DODATEK Č. 1

pro akci: „**II/152 Hrotovice – Dukovany, 1. stavba , okružní křižovatka**“

ZMĚNOVÝ LIST			
Stavba: II/152 Hrotovice - Dukovany, 2.stavba, okružní křižovatka		Číslo změny: 1	
		Datum: 27.10.2022	
Určeno pro objednatele			
Odesláno/předáno:	poštou <input type="checkbox"/>	na KD <input type="checkbox"/>	e-mailem <input type="checkbox"/> osobně <input checked="" type="checkbox"/>
Týká se části stavby: SO 001 - Příprava území SO 101 - Komunikace - trasa			
Přílohy: Změna rozsahu stavby - Sweco Hydroprojekt, a.s.			
<p>Popis změny:</p> <p>Důvodem změny rozsahu předmětné stavby okružní křižovatky je kolize s navazující rekonstrukcí silnice II/152 - stavba „II/152 Hrotovice – Dukovany, PD – I. etapa (km 0,000 – 5,950)“, která byla v úseku Hrotovice – křižovatka II/152 s II/399 dokončena v roce 2021. Druhá část rekonstrukce silnice II/152, tedy od křižovatky po obec Dukovany, byla zahájena v roce 2022, přičemž nebyla ze strany investora stavby s návrhem okružní křižovatky nijak koordinována. Ke kolizi staveb dochází na západní větvi v rozsahu cca 55 m a na východní větvi v rozsahu cca 40 m. V rámci západní větve byl přesah vyvolán požadavkem na přemístění stávajících autobus

A.4 SITUACE ZMĚNY ROZSAHU STAVBY

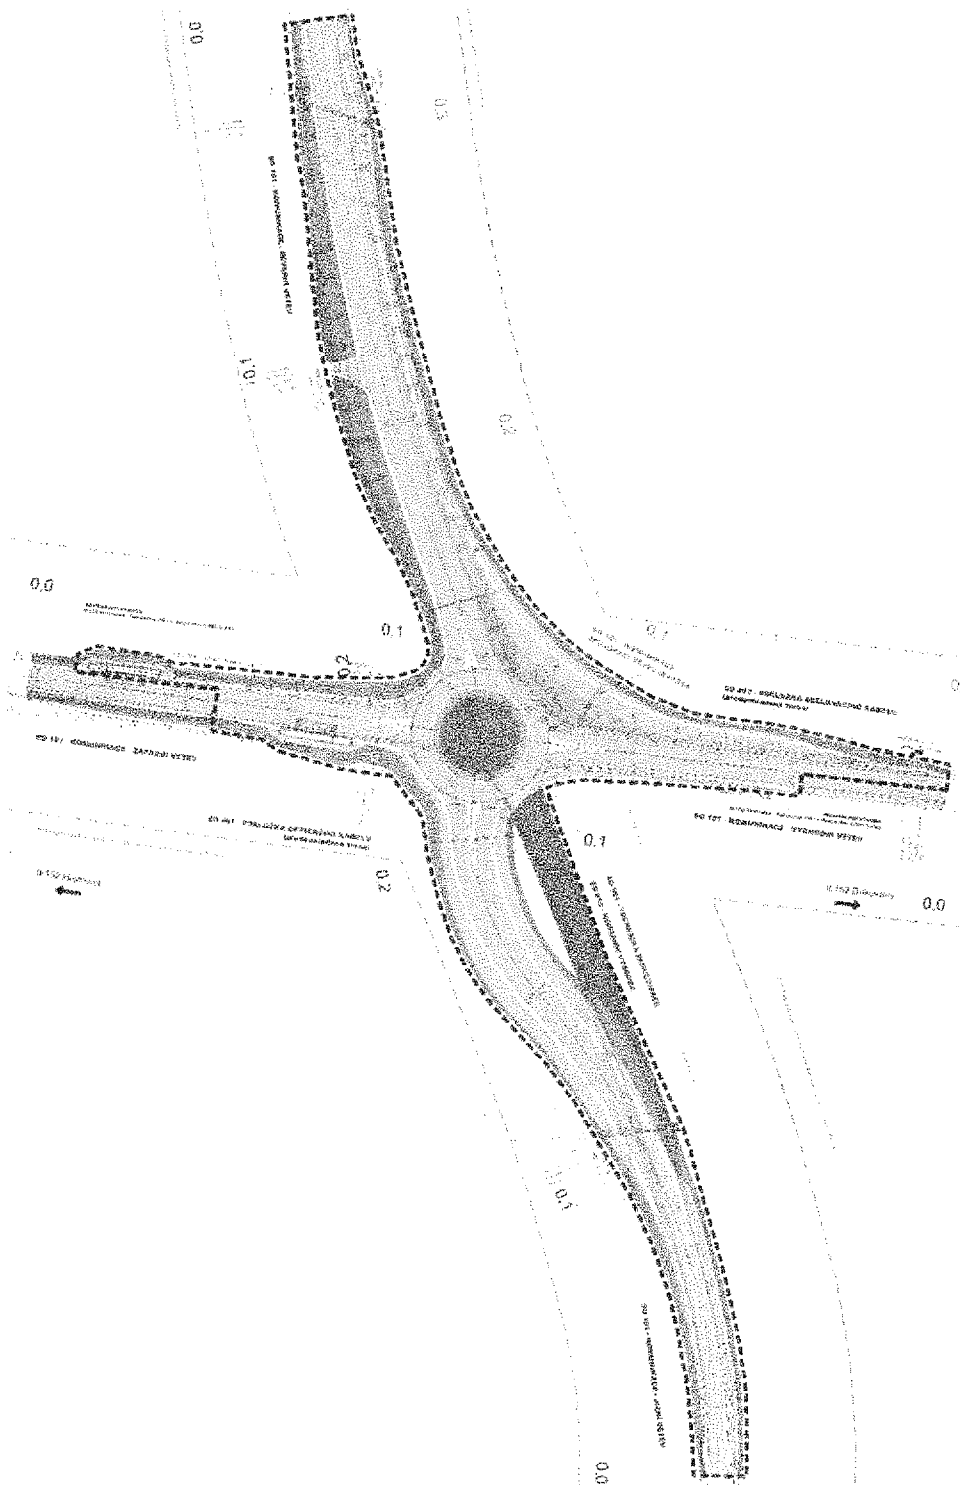
Důvodem změny rozsahu předmětné stavby okružní křižovatky je kolize s navazující rekonstrukcí silnice II/152 - stavba „II/152 Hrotovice – Dukovany, PD – I. etapa (km 0,000 – 5,950)“, která byla v úseku Hrotovice – křižovatka II/152 s II/399 dokončena v roce 2021. Druhá část rekonstrukce silnice II/152, tedy od křižovatky po obec Dukovany, byla zahájena v roce 2022, přičemž nebyla ze strany investora stavby s návrhem okružní křižovatky nijak koordinována. Ke kolizi staveb dochází na západní větvi v rozsahu cca 55 m a na východní větvi v rozsahu cca 40 m. V rámci západní větve byl přesah vyvolán požadavkem na přemístění stávajících autobusových zastávek a jejich vzájemnou vzdálenost min. 45 m. V případě východní větve byl přesah staveb způsoben návrhem spojovací větve okružní křižovatky.

V rámci prováděné rekonstrukce silnice II/152 na východní větvi byly provedeny práce po ložní vrstvu. Z důvodu realizace bypassu okružní křižovatky a provázání jednotlivých vozovkových vrstev se silnicí II/152 bude polovina této komunikace v rozsahu překryvu staveb vybourána. Obrusná vrstva bude položena v rámci stavby okružní křižovatky.

Rozsah úprav silnice II/152 na západní větvi byl omezen tak, aby nedošlo k zásadnímu dotčení již provedené rekonstrukce silnice. Západní větev byla zkrácena a napojena na provedenou rekonstrukci v místě pracovní spáry. V úseku zhotovené rekonstrukce silnice II/152 dojde pouze k zhotovení autobusového nástupiště, které bude přimknuto k hraně komunikace, a úpravě jednostranného příkopu.

Změna: Změna č. 2- sanace podloží komunikace

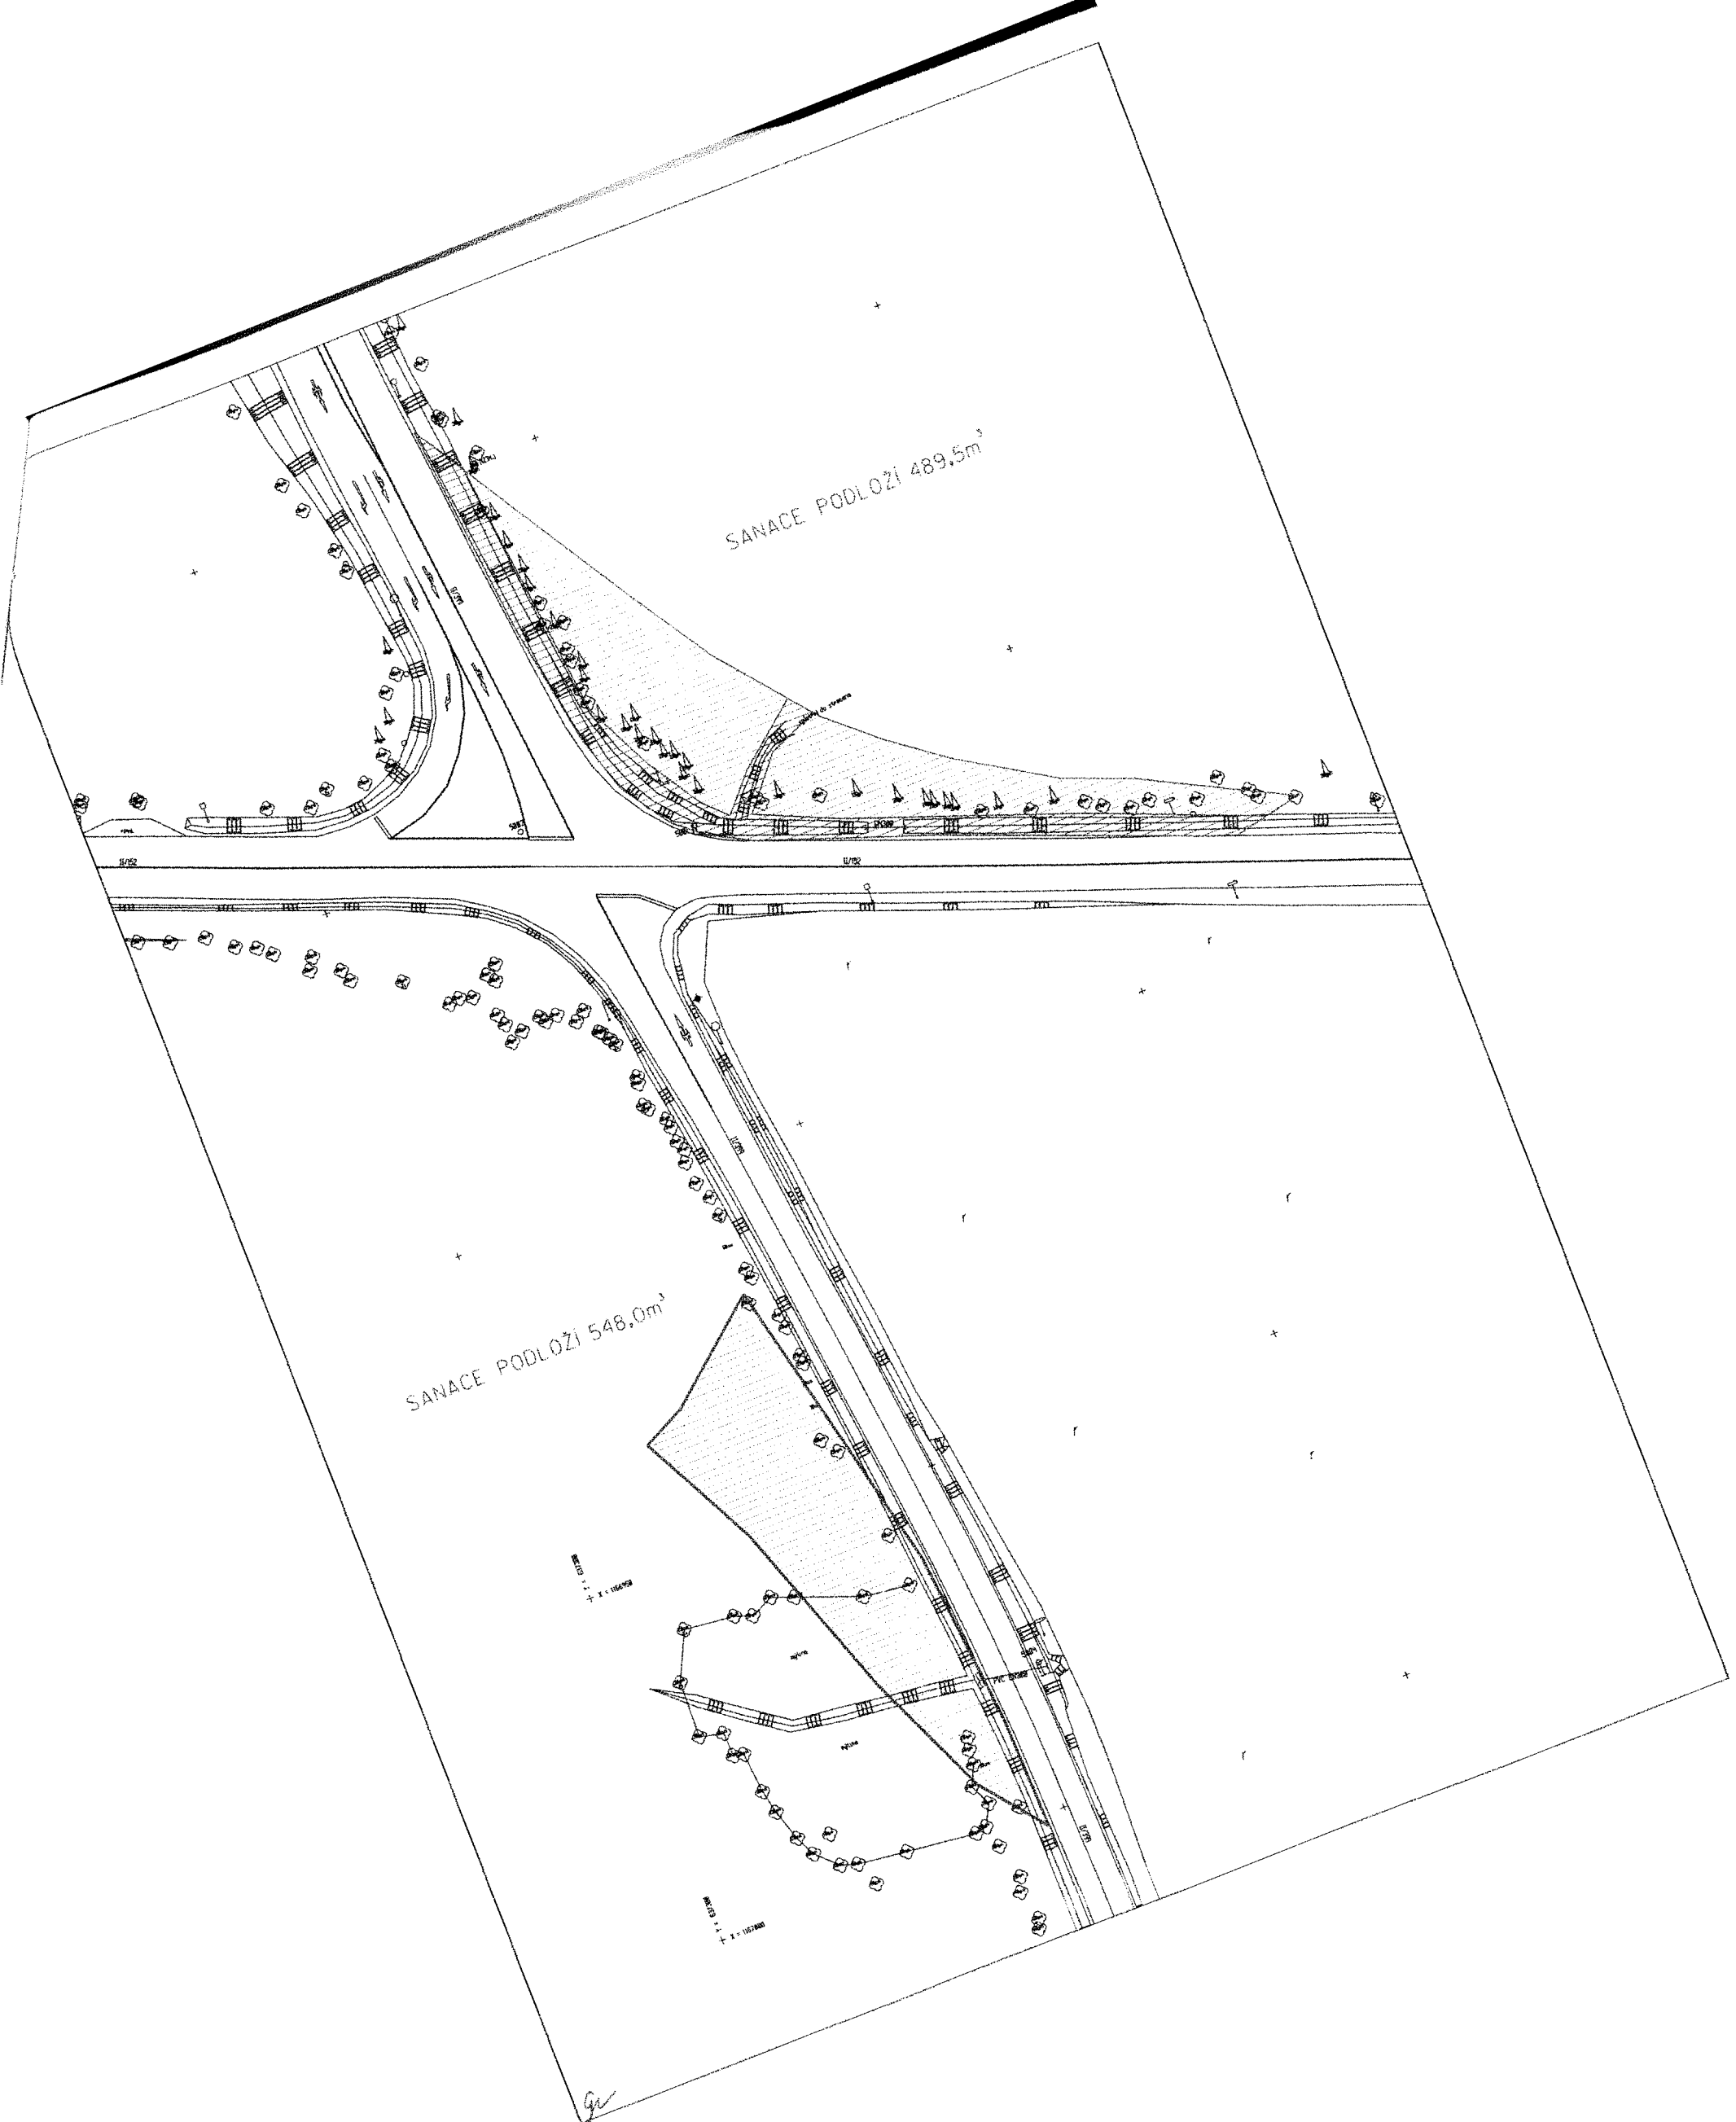
SANACE PODLOŽI 489,5m³

SANACE PODLOŽI 548,0m³

<p>9.7.2022</p>	<p>POČASÍ: 10°C ~ 24°C - OBLAČNO STAV: 6 HSV + THP STROJE: PÁSOVÝ MLEC, KAKLADAC, DĚTIČKA SUTI PROV. PRÁCE: PŘEDČERNÍ DÝMOPROVODNĚ VESTAV NA FRAKCI 0/63</p> <p>PRAC. DOBA 7⁰⁰ ~ 17⁰⁰</p> <p>Zápis geotechnika! Dne byla provedena kontrola zemních prací. Mimo předložených stavových komuničních a místní spojovací větvě se nachází neúmyslné organické zemin, což by velmi nepříjemně podléhly vodou. Tyto zeminy je nutno v maximální cca 0,3 m odhlásit (obdobně sítě) a nahradit vhodným kurovým (ne materiálem z geotextil naopak).</p>

27. 9. 2022 VÝSTEV	<p>POČASÍ: POLOJASNO + 15°C PRÁČ. DOBA: 7^h - 17^h POČET PRÁČ: 17MP; 6D TECH. PRÁČE: 2x BAGR; 3x VÁLTO; VRIEC PRÁČE: POUKLADK JIŘIČKA ODLOT KONSTR. VÝSTEV STAV. VÝSTEV; ODLOT MATERIALU NA JIŘIČKA KONSTR. VÝSTEV</p>
	<p>Zápis z jednání: Dnes byla provedena kontrola revize prací. Mimo jiné bylo zjištěno, že komunikace na přízemí má šířku 0,060 - 0,160 m a nevede opět minimálně 0,20 m revize, takže celková šířka komunikace vodorovně, tj. revize je má v mocnosti 0,5 m odříznutí a nahradit vodorovně hrubozrnným materiálem + zohlednit na běžce.</p>
